Nový šroub - napínací kladka 531 0278 30

Volkswagen

Model: Transporter T4

LuK-AS-č.: 531 0278 30

Obrázek 1: 531 0278 30

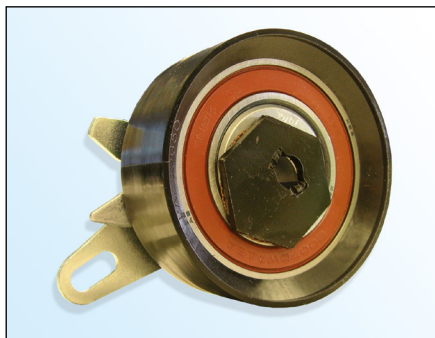
V rámci neustálého vývoje našich produktů dodává LuK-AS s napínací kladkou 531 0278 30 nový šroub (obrázek 3).

Obrázek 3: LuK-AS-šroub

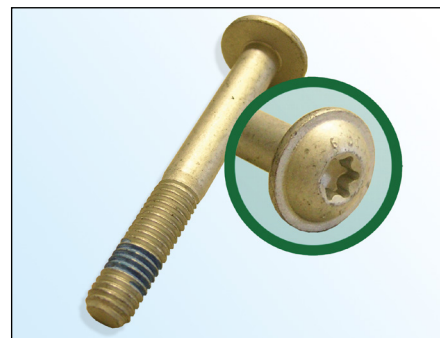
Šroub s plochou hlavou Torx

Hlava šroubu Ø 18,5 mm

Třída pevnosti 10.9

Prostředek pro zajištění šroubu na závitu

Zvýšená samosvornost

LuK-AS doporučuje nahradit originální šroub (obrázek 2) dodaným šroubem.

Utahovací moment: 20 ± 1,5 Nm
